Niniejszym informuję, że przedłożony w dniu 27 września 2023 roku projekt stałej organizacji ruchu dotyczącego zadania: „Projekt i budowa zatoki postojowej w formule „Kiss & Ride” w ciągu ul. Partyzantów w rejonie Szkoły Podstawowej nr 2 w Łomiankach” – zad.2023/30 został zaopiniowany pozytywnie.

W odpowiedzi na pismo złożone przez **Pracownia Projektowa ALSA Projekt ,62-200 Swarzędz ul. Grudzińskiego 18B/28** z dnia 13.12.2023r (pod nr 4474/2023) w sprawie wydania opinii do projektu stałej organizacji ruchu dla skrzyżowania drogi powiatowej 2420W ul. Kampinowska - DP4136W ul. Trenów z ul. Partyzantów w m. Łomianki do przedstawiony projekt stałej organizacji ruchu opiniuje pozytywnie pod warunkiem wprowadzenia do projektu n/w uwag tj.:

PROJEKT STAŁEJ ORGANIZACJI RUCHU

Dotyczy: opinii projektu i budowy zatoki postojowej w formule K+R w ciągu ul. Partyzantów w rejonie SP2 w Łomiankach

Data opracowania	12.2023	Skala	1:500	Numer rysunku	2
Stadium	Projekt stałej organizacji ruchu			Numer arkusza	1
Nazwa rysunku	Plan sytuacyjny				
Projektant	mgr inż. Aleksander Sagan			Podpis	
Nr upr. bud.	WKP/0114/POOD/11				
Specialność	drogowa do projektowania bez ograniczeń

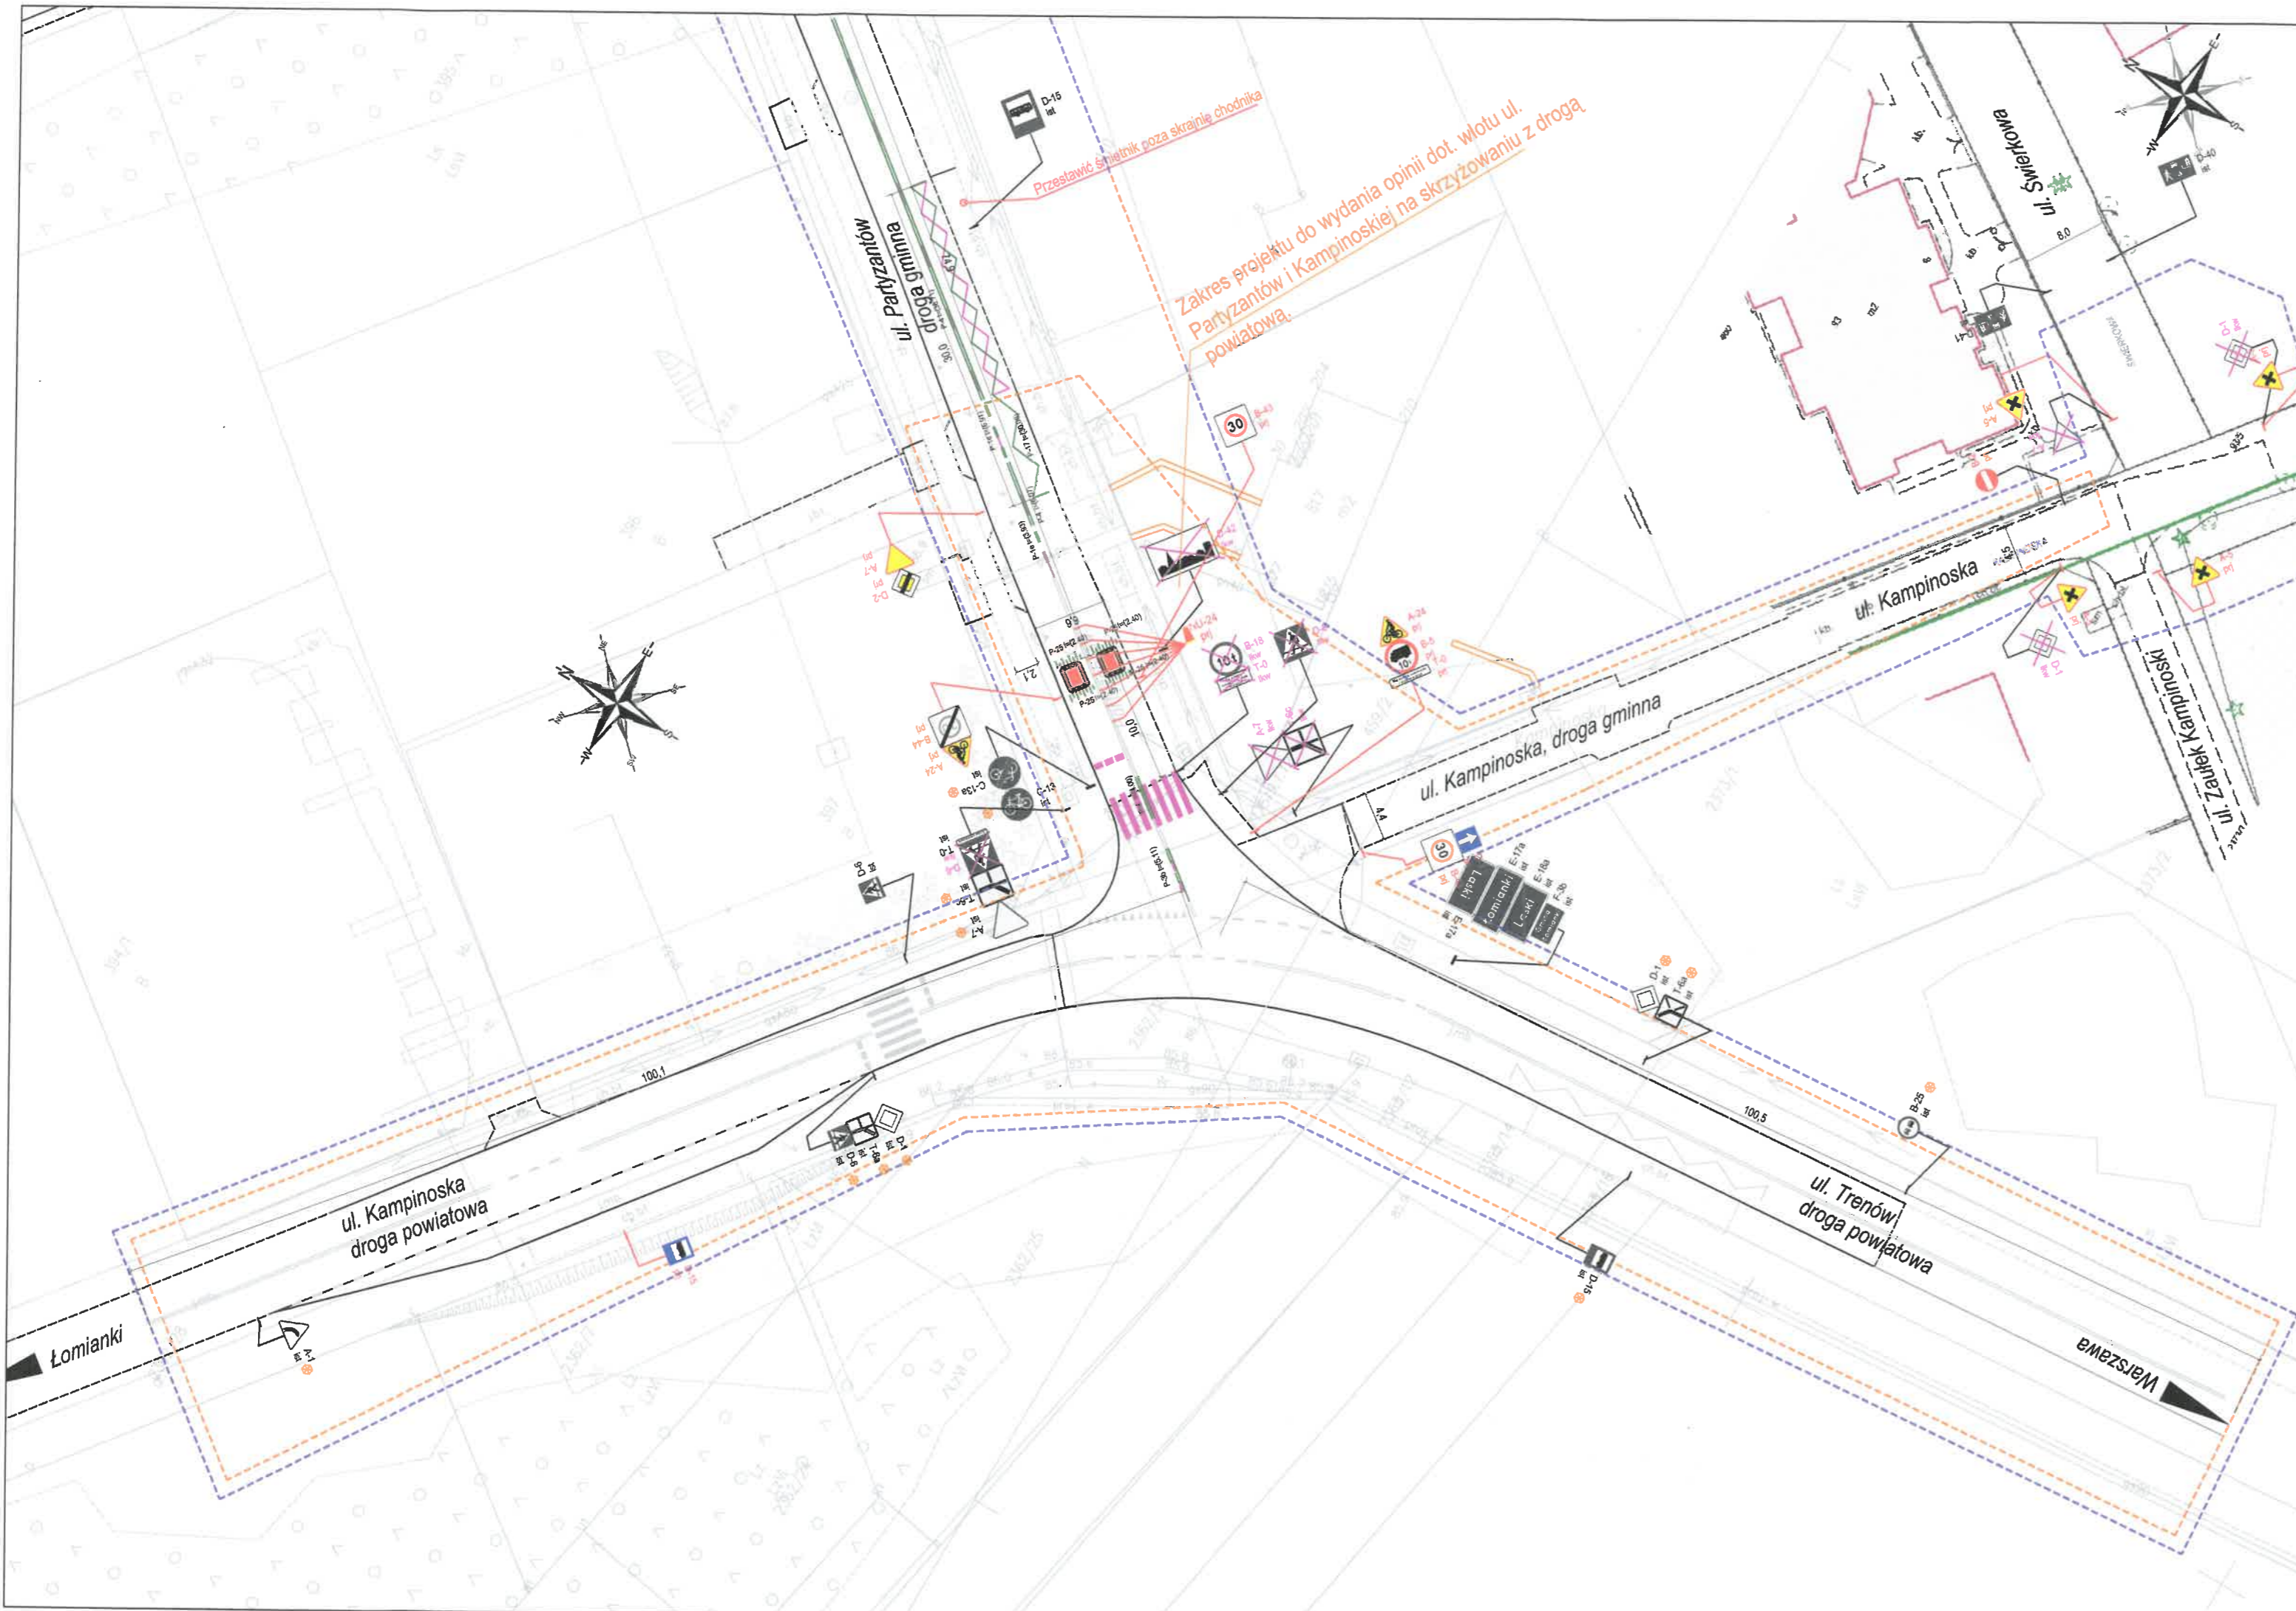
- 1/ Należy uzupełnić zmiany przewidziane w projekcie stałej organizacji ruchu nr ZRD.7121.1.102.2023 z dn. 29.11.2023r. w zakresie likwidacji przejść dla pieszych , oznakowania pionowego itp. (projekt w załączeniu) .

- 2/ Brak jest prawidłowego oznakowania zakończenia drogi dla rowerów tj. w zakresie rozwiązania technicznego jak i oznakowania A-24 .
- 3/ Wprowadzenie znaków B-43 i B-44 wymaga prawidłowego powiązania z zaprojektowanymi lokalizacjami progów wyspowych . Wprowadzanie U-24 jest niezasadne dla ruchu komunikacji zbiorowej .

- 4/ Wprowadzenie jednokierunkowej ulicy Kampinoskiej (gminnej) wymaga prawidłowego wykonania oznakowania poziomego i pionowego łącznie z znakami B-2 np. (na skrzyżowaniu z ul. Świerkowa i ul. Zaulek Kampinoski brak znaków C-8 , B-21 , B-22) oraz za ostatnim zjazdem B-2 przed skrzyżowaniem DP2420W .

- 5/ Należy prawidłowo rozwiązać istniejące oznakowanie na ul. Partyzantów w zakresie braku ciągłości drogi dla rowerów , nie-prawidłowe rozwiązanie komunikacji pieszej , brak obniżenia krawężników na przejściu dla pieszych itp.

- 6/ Uzupełnić należy opis istniejącego oznakowania poziomego - zgodnie z przepisami z wprowadzeniem dodatkowego oznakowania np. P-3a .
- 7/ W opisie technicznym należy uwzględnić wymogi techniczne dla oznakowania poziomego i pionowego z zaprojektowaniem oznakowania na wysięgnikach . Należy przewidzieć wymianę całego oznakowania pionowego i poziomego na skrzyżowaniu z zaprojektowaniem oznakowania grubowarstwowego .
